Mission régionale d'autorité environnementale
Grand Est

**Avis délibéré sur le projet d'exploitation
d'une carrière à ciel ouvert de matériaux calcaires
sur les communes de Dugny-sur-Meuse et d'Ancemont (55)
porté par la société des Carrières et Fours à Chaux de Dugny**

n°MRAe 2020APGE79

Nom du pétitionnaire	Société CARRIÈRES et FOURS à CHAUX de DUGNY
Communes	Dugny-sur-Meuse et Ancemont
Département	Meuse
Objet de la demande	Demande d'exploitation d'une carrière à ciel ouvert de matériaux calcaires
Date de saisine de l'Autorité environnementale	06/11/20

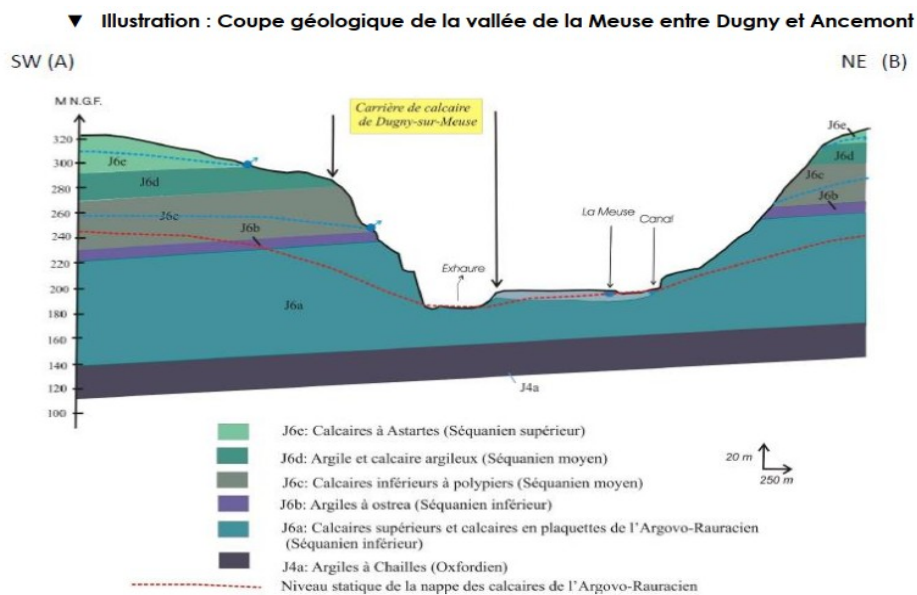
L'Ae estime que l'impact sur les eaux superficielles est bien décrit et sera faible. Néanmoins, le dossier indique que les eaux pompées seront ensuite dirigées et rejetées vers la Meuse par une canalisation d'environ 1 300 mètres de longueur sans plus de précision.

Aussi, l'Ae recommande à l'exploitant de décrire les modalités de surveillance mises en place pour s'assurer du bon état en tout temps de la canalisation.

is et Fours à Chaux e Dugny S.A. ▶ CARTE DE LOCALISATION DES CAPTAGES A.E.P.

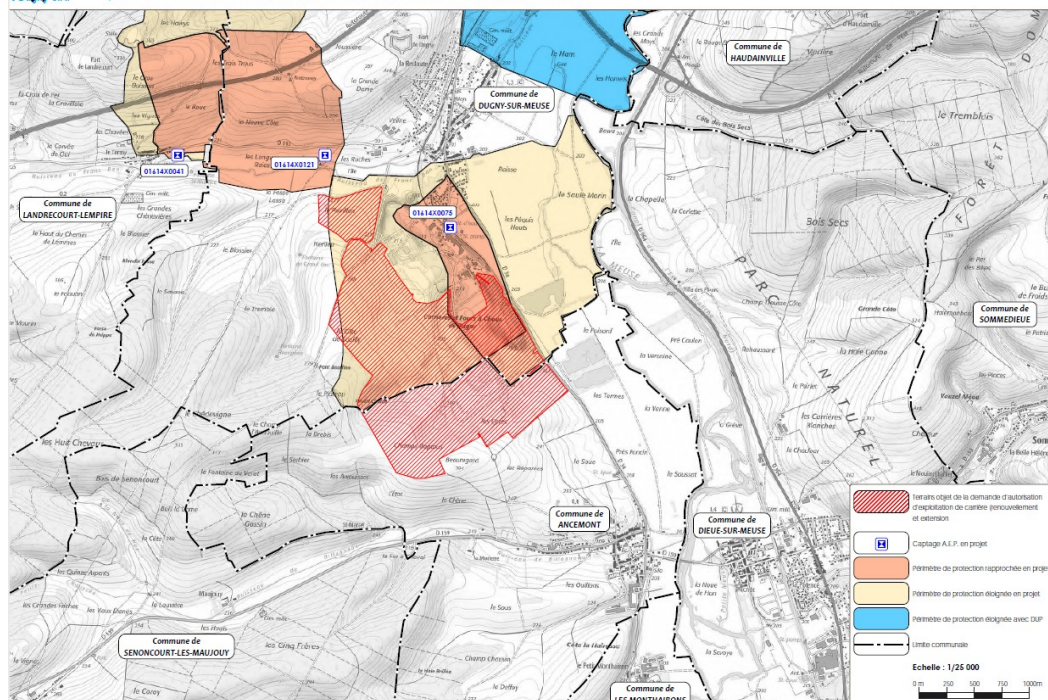
Le projet de carrière est situé en dehors des périmètres de protection des captages AEP du secteur, mais son extension projetée au Nord se trouve à environ 80 m de la limite d'extension du périmètre de protection rapprochée proposé pour le forage dit du Franc Ban (voir carte de localisation des captages AEP, carte de localisation des piézomètres et carte piézométriques ci-dessous).

L'Ae s'interroge sur l'abandon du captage des Fours à Chaux envisagé par la commune qui est perçu comme une perte de ressource exploitable puisque non polluée et qui fragilise le réseau AEP de la commune.

L'Ae rappelle que si le projet est de nature à nuire à un captage AEP qui doit être encadré par une déclaration d'utilité publique, c'est au porteur de projet de proposer des mesures d'évitement, de réduction et de compensation (ERC) le cas échéant. À cet égard, **l'Ae précise que le forage du Franc Ban a fait l'objet d'un arrêté préfectoral portant déclaration d'utilité publique, le 10 février 2020.**

Elle recommande à l'exploitant de prendre en compte dans son dossier la récente DUP actée par cet arrêté du 10 février 2020 et les contraintes qu'il fixe.

- ***étudier, en collaboration avec la commune de Dugny-sur-Meuse, des solutions alternatives au renoncement à la ressource AEP des Fours à Chaux, et de recueillir les avis du Conseil départemental de la Meuse et l'Agence de l'eau Rhin Meuse quant à la sécurisation des deux forages AEP du secteur ;***
- ***poursuivre le suivi de la nappe souterraine et de préciser les dispositions qu'il envisage, en cas de baisse significative du niveau piézométrique de la nappe, au niveau du piézomètre d'alerte Pz III.***
